改善箇所説明図

基準不適合発生箇所

加速ポンプ室断面図

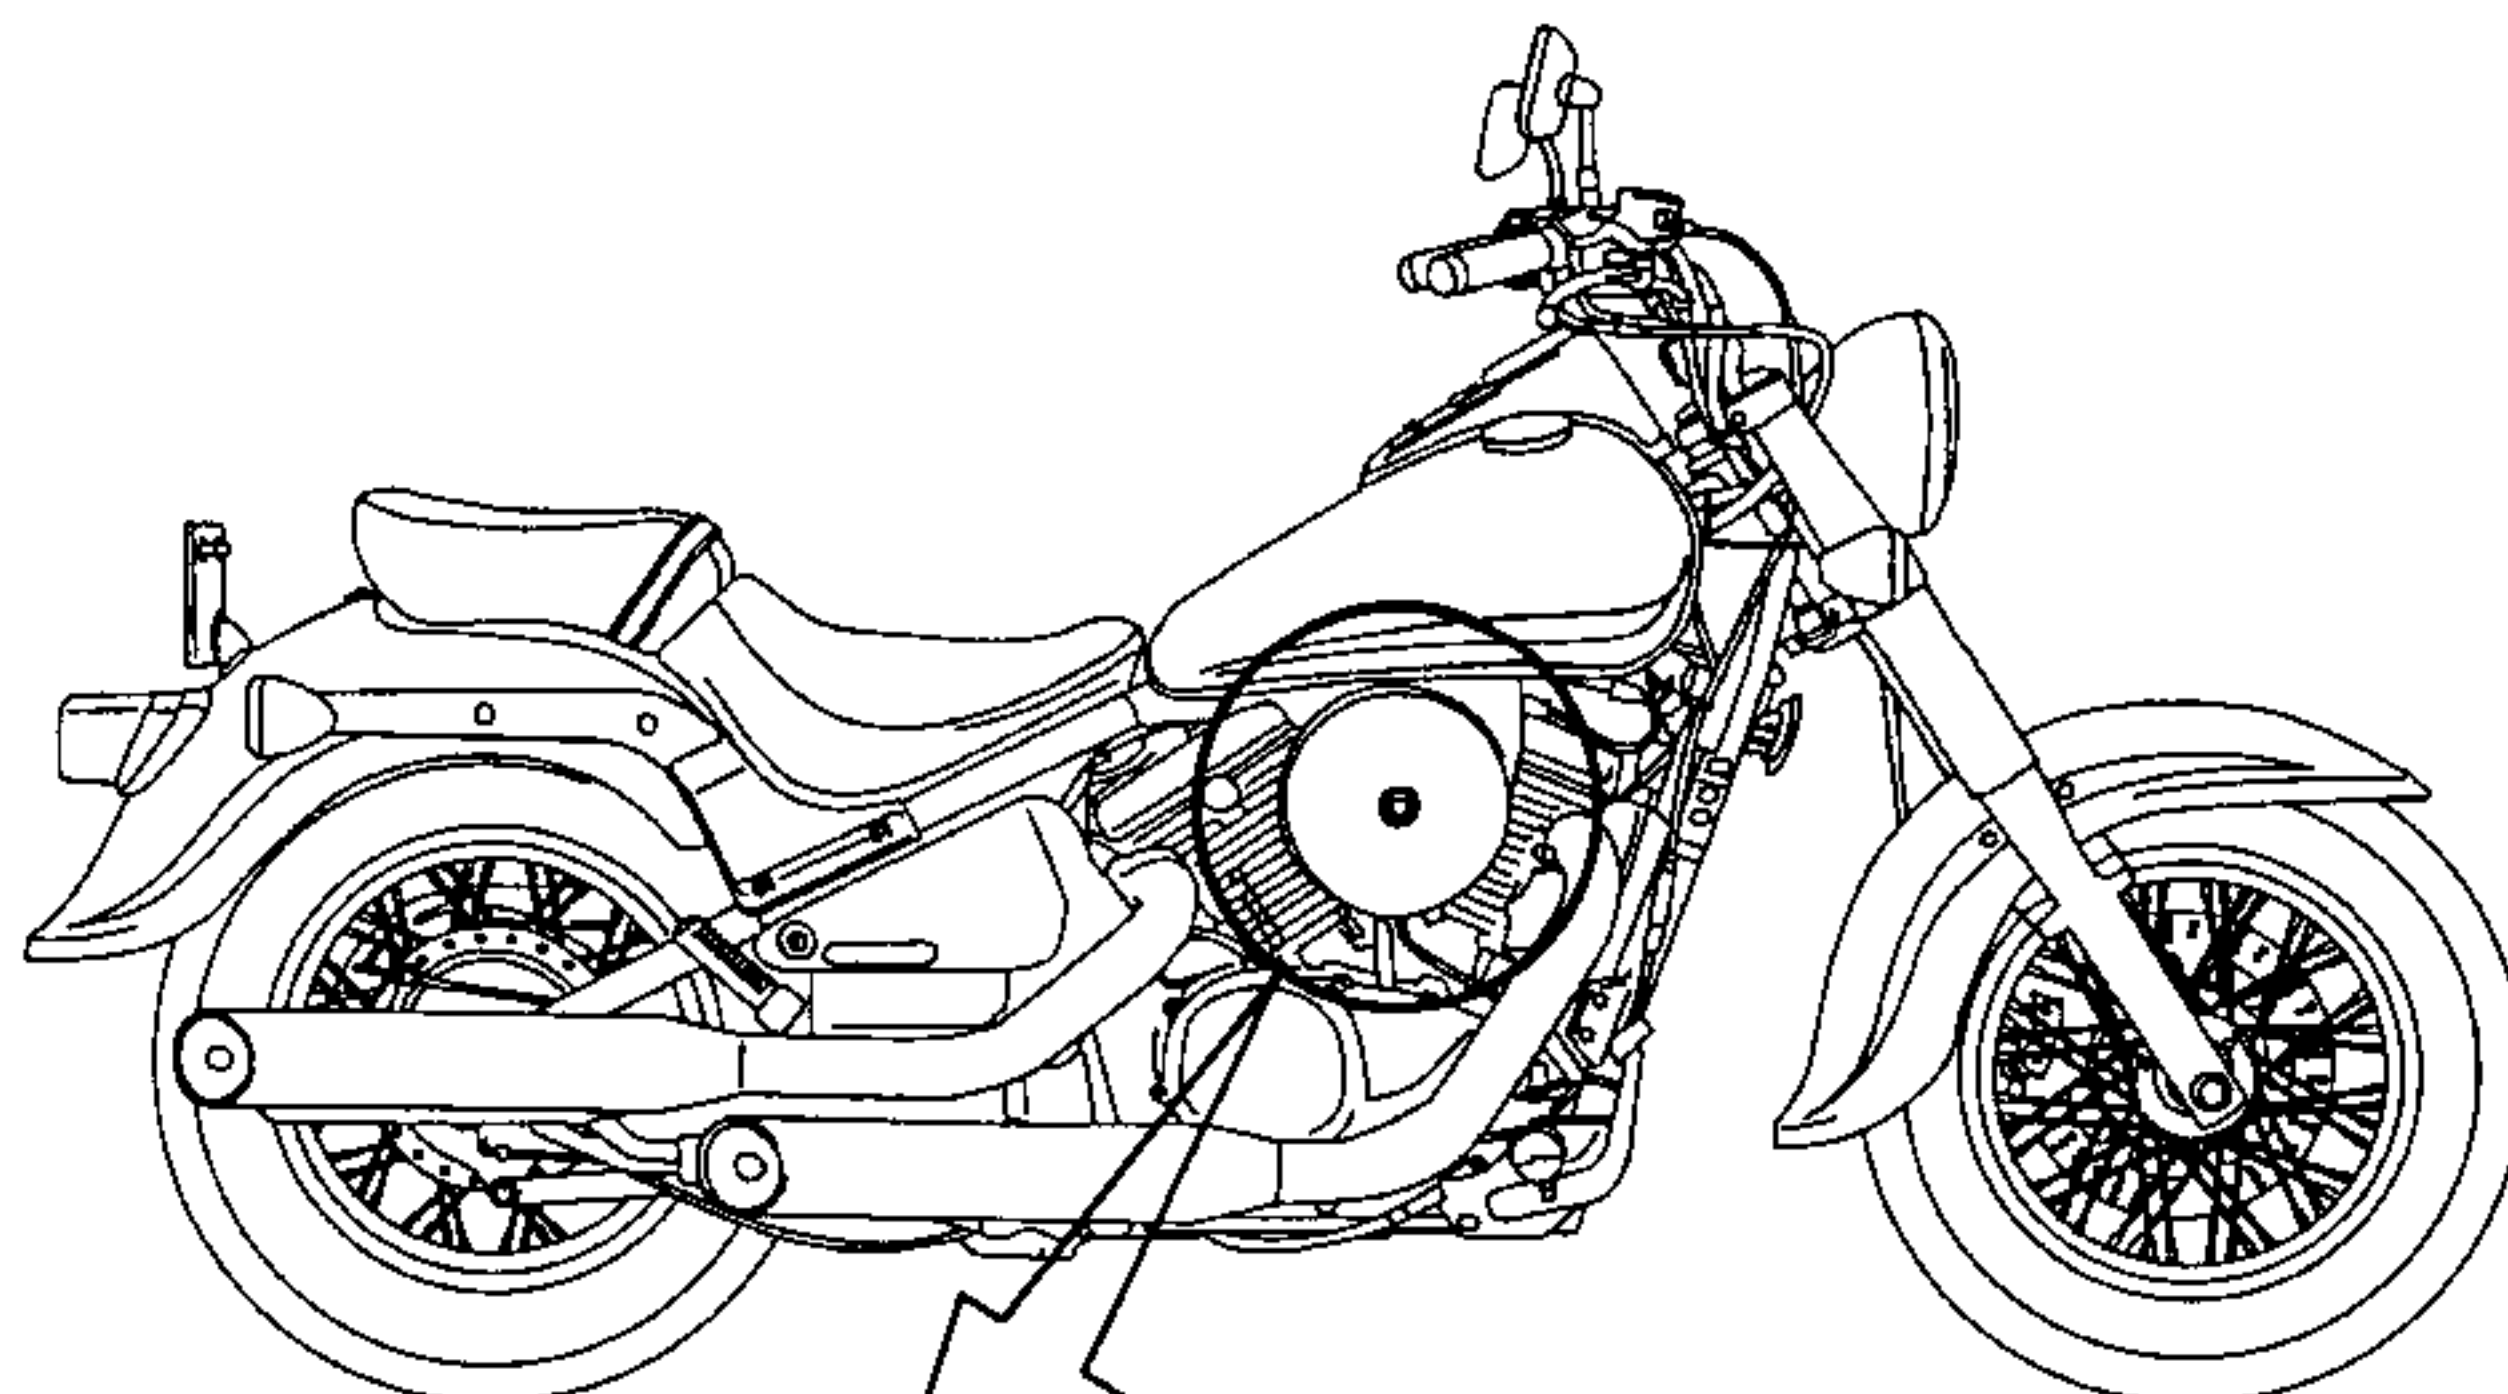
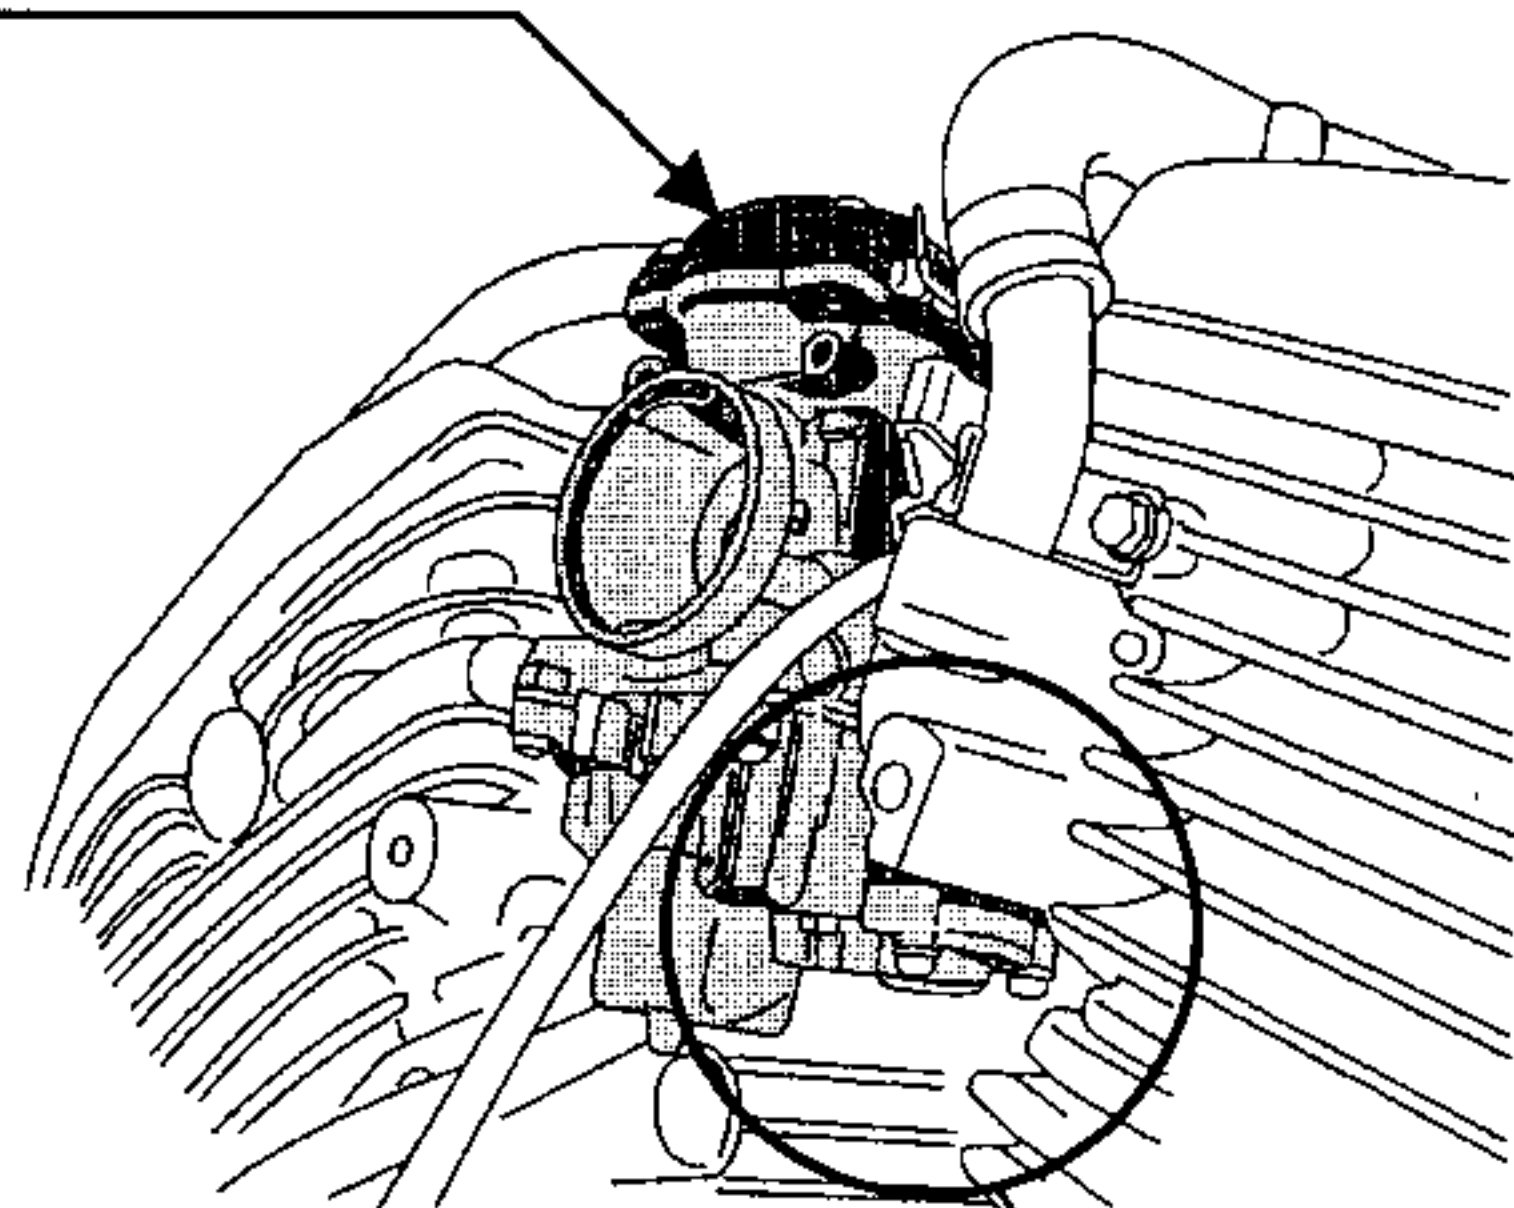
燃料装置において、エンジン運転検査時に変質した燃料を使用したため、キャブレターの加速ポンプ室内のダイヤフラムが侵され膨潤しているものがあり、そのままの状態で使用を続けるとダイヤフラムが破損し、加速ポンプのロッド上部のブーツ部から燃料が漏れるおそれがある。

全車両、ダイヤフラムを新品と交換する。

識別：キャブレター上部後ろ側にある「CVK」マークの部分に識別用ポンチマークを打刻する。
